工程指示 / 要求簡箋(E.I.)

工程指示編號：EI / 7034 / ~~23~~ 24      修改版次： A  
 工程編號           ： J - 858                            工程名稱       ： 將軍澳日出康城  
 工程項目           ： 特色層 FD 門 放行大貨 窗站加固定螺絲  
 收件人             ： 生統 / 王良                       發件人       ： Paul Wong           日期：05/02/2024

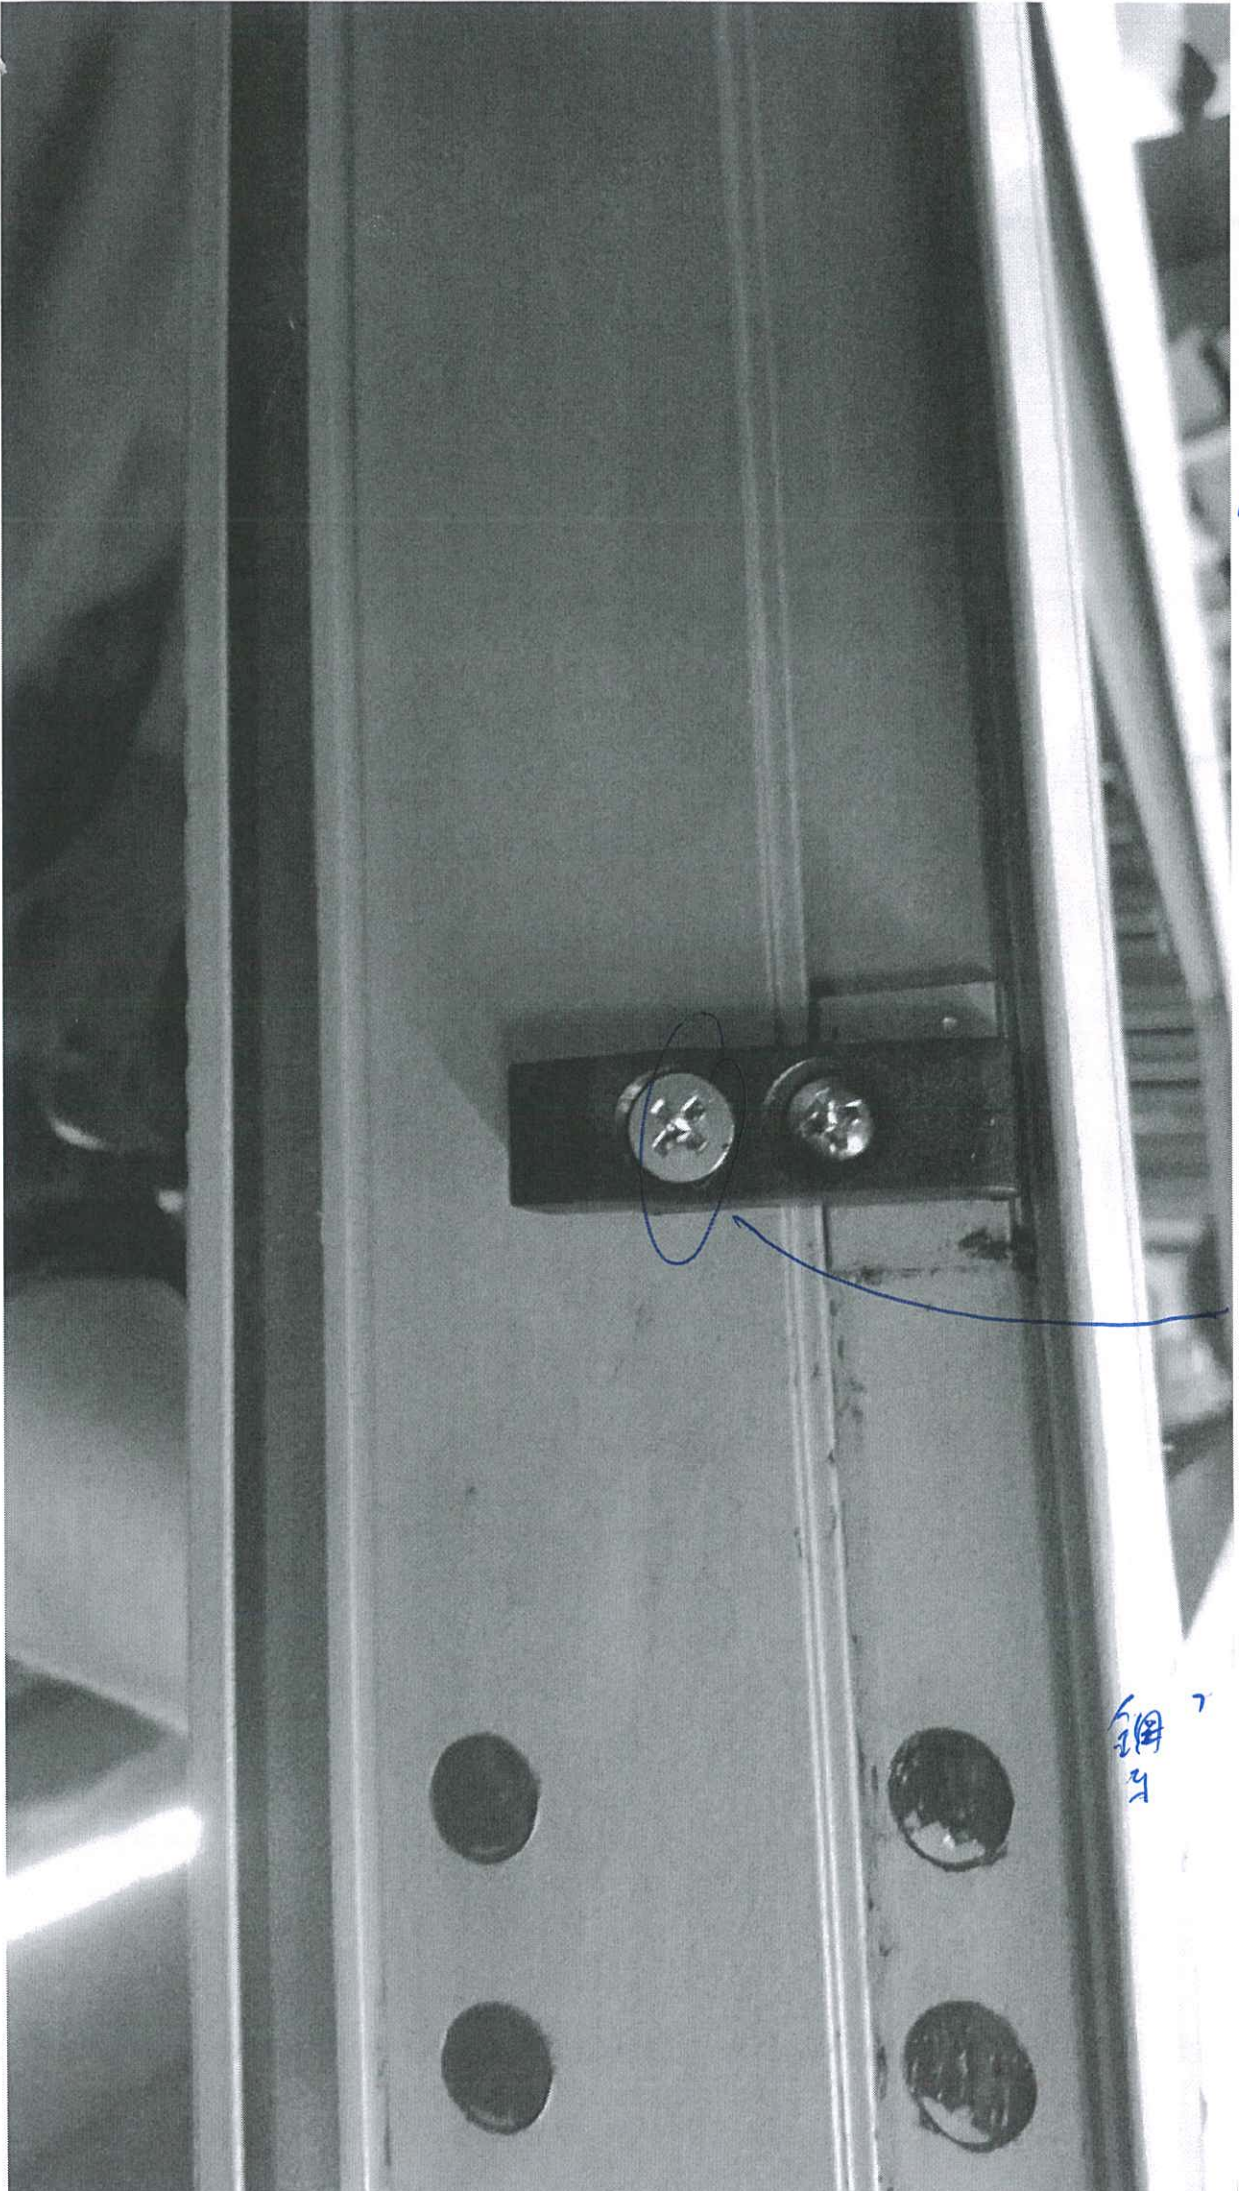
在做樣板時，有改善的地方，窗站增加一口平頭鋼牙螺絲，可加強固定，避免窗站移位或翹起。  
 請工廠掛門玉後，調整好後。自行配鑽此口平頭鋼牙螺絲，不改拆圖。
